改善箇所説明図

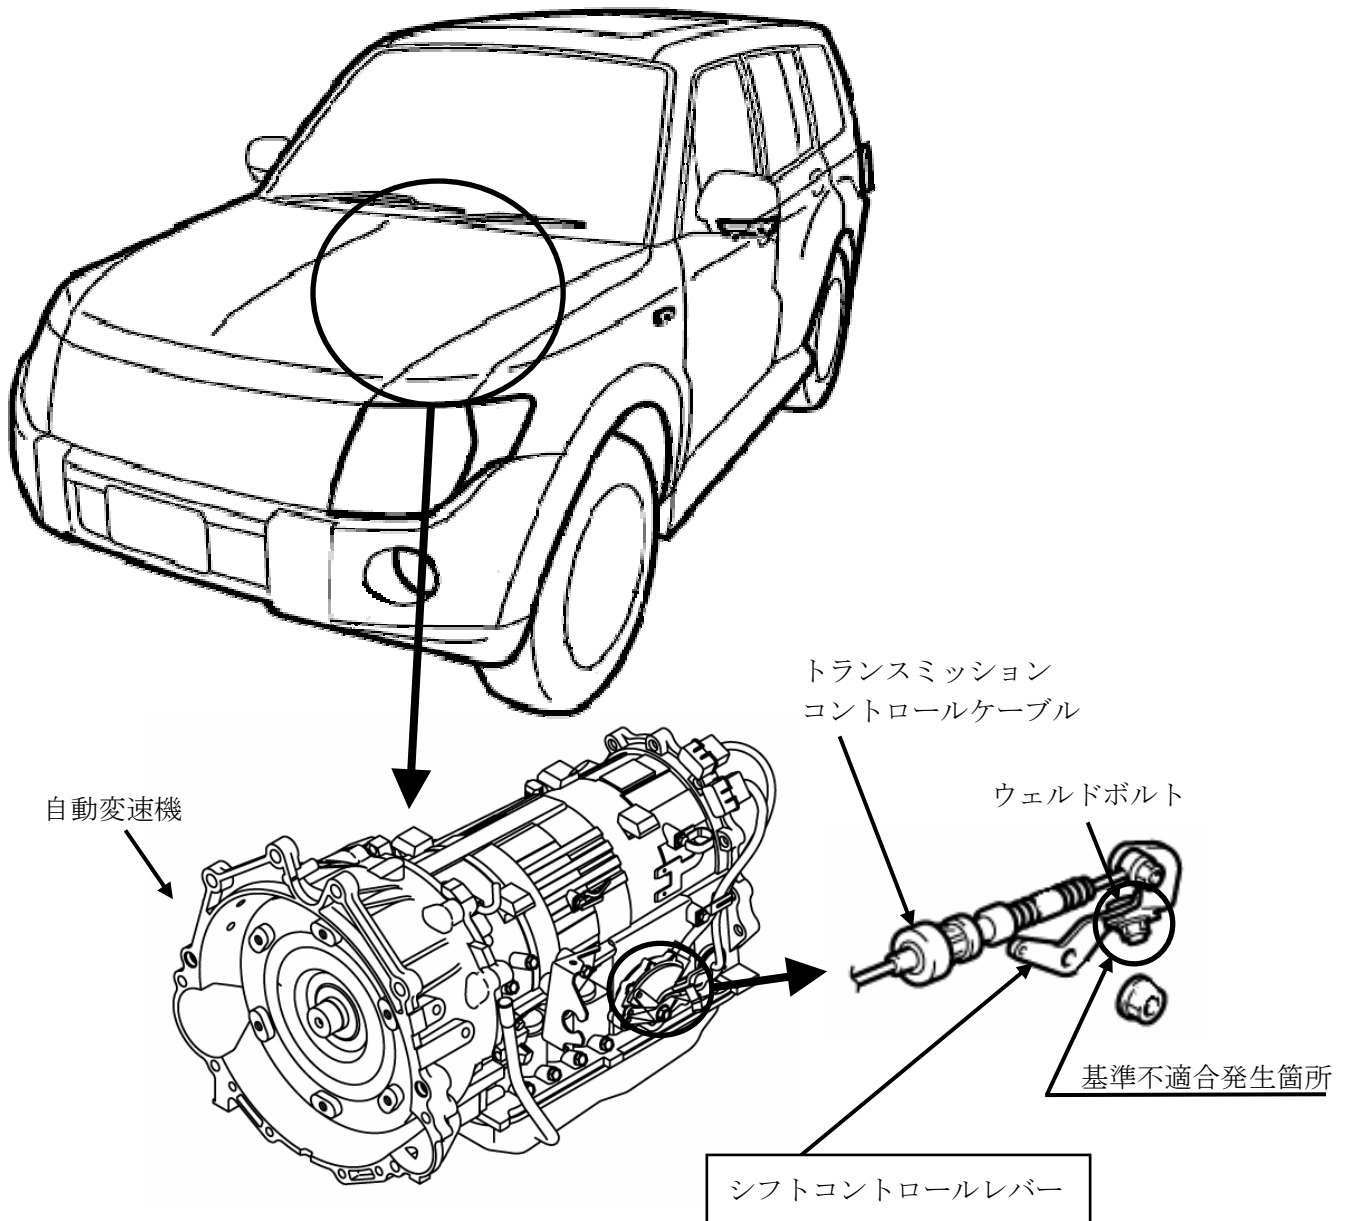
自動変速機のシフトコントロールレバーにトランスミッションコントロールケーブルを締結するボルトの加工工程が不適切なため、ボルトの強度が不足しているものがある。そのため、締付け時に当該ボルトに亀裂が発生し、そのまま使用を続けると、ケーブルの取付位置がずれてシフトの表示位置とシフトレバーの位置が異なり、最悪の場合、ボルトが折損し、ケーブルが外れて変速できなくなり、走行不能となるおそれがある。

全車両、良品のボルトが取り付けられているシフトコントロールレバーに交換する。

注：図中の 内は交換部品を示す。
